Klagebrev til vedtatt Reguleringsplan Flåmyrene III

PlanID 20220001 endelig vedtak i kommunestyre 21.10.25 sak 83/25

fig 1

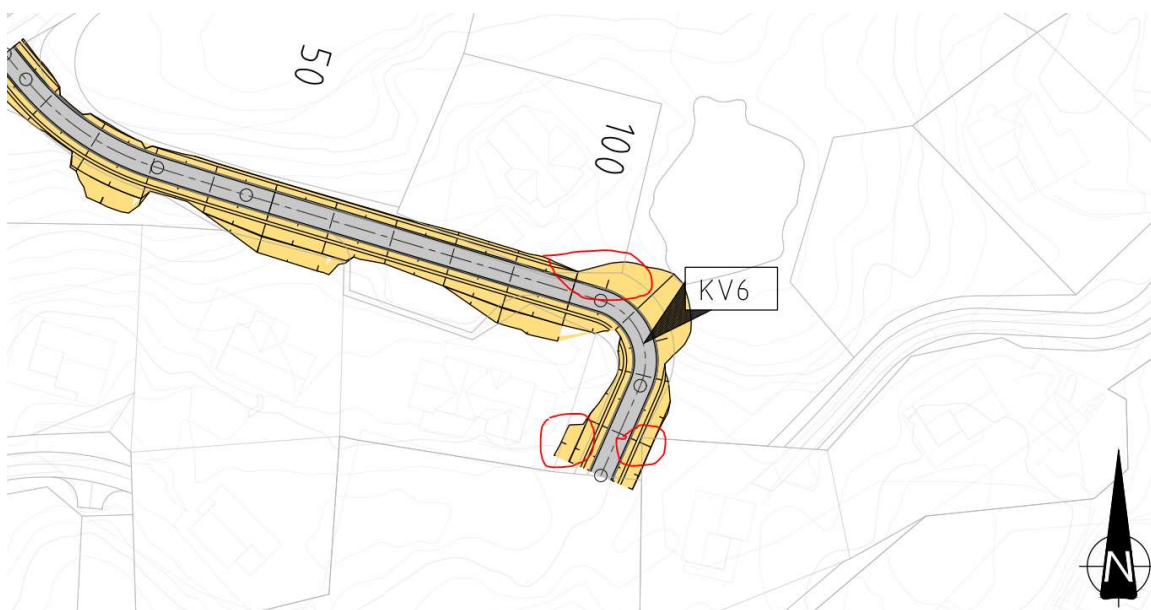
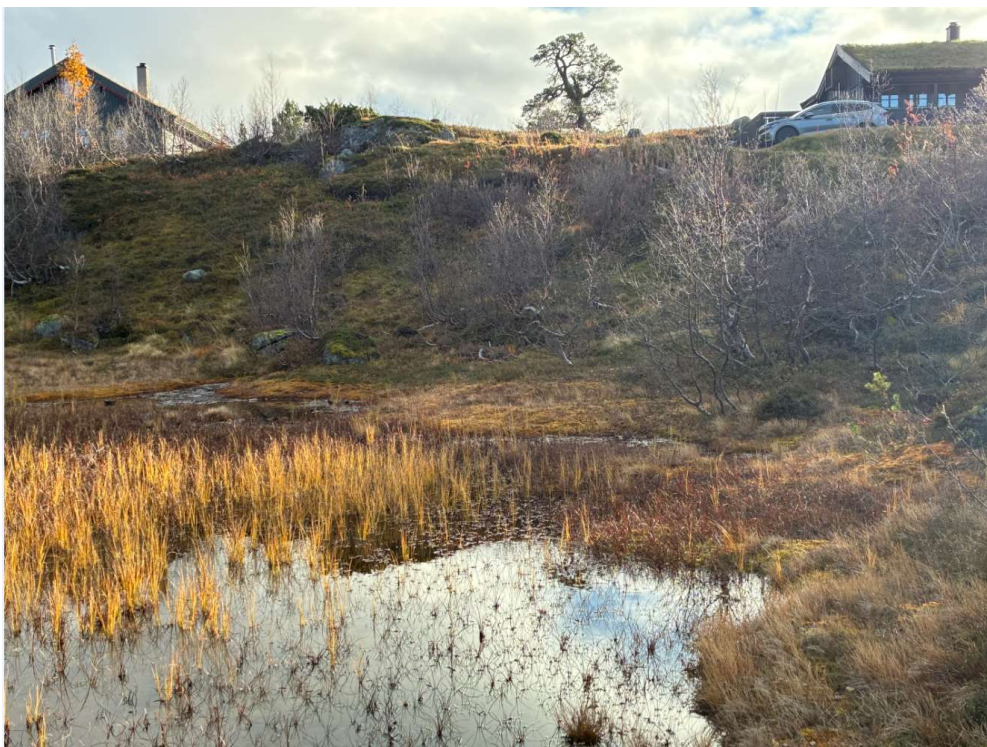
Under er et oppmerket skjermbilde av den nye tekniske vegtegningen (fig 1). Tegningen er lagd av Aquapartner og er datert 04.04.25 – dvs. det har vært god tid etter april å offentliggjøre den / sende til en begrenset høring.

Som en kan se - slik som vegfylling er prosjektert kommer den på 3 punkt inn på 3 ulike eiendommer. I tillegg er fyllingsfoten både helt i vannkanten inntil NSV området. I tillegg er nederste delen av skråningen på myr.

Utklipp fra revisjonslogg side 5. til 2. gangsbehandling

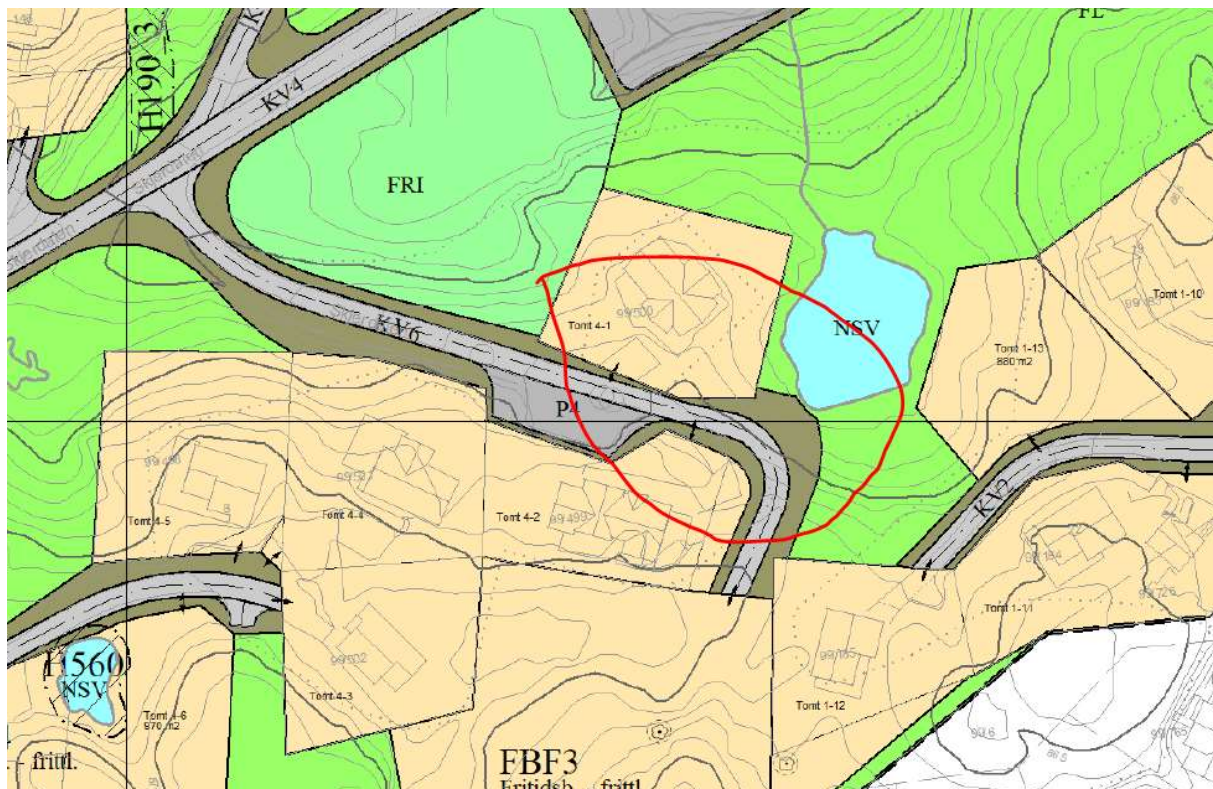
Selv om vegtegninger for KV6 er fra 04.04.25 ble det ikke lagt ved oppdaterte reguleringskart til politikere til 2. gangsbehandling i Kommunestyre 21.10.25. Det kun står i revisjonsloggen i saken til 2. gangsbehandling at reguleringskartet må oppdateres og da med et knapt lesbart skjermdumpsnitt av vegtegninger for Veg KV6.

Oppdatere plankartet etter vegareal i oppdaterte c-teikningar.
